## Technische Änderung zu FieldPower®

PCN-Nummer:                            PCN-PB40-PM11-20211015-00-A  
Datum der Veröffentlichung:        15.10.2021  
Gültigkeitsdauer:                      Bis auf Widerruf  
Revisionsnummer:                      00-A

#### Produktbeispiel

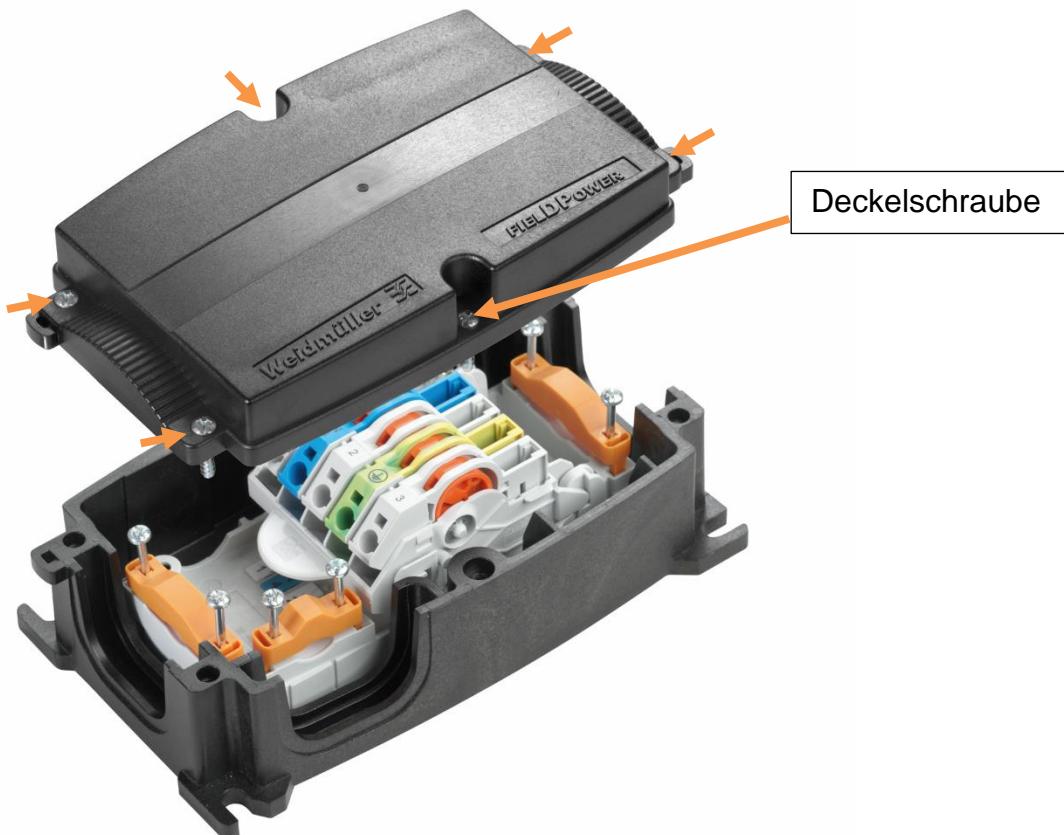
Die Schrauben zur Befestigung des Deckels werden in Bezug auf Antrieb und Material verändert.

Alt: PZ2 - Verzinkt  
Neu: TX20 - Edelstahl V2A
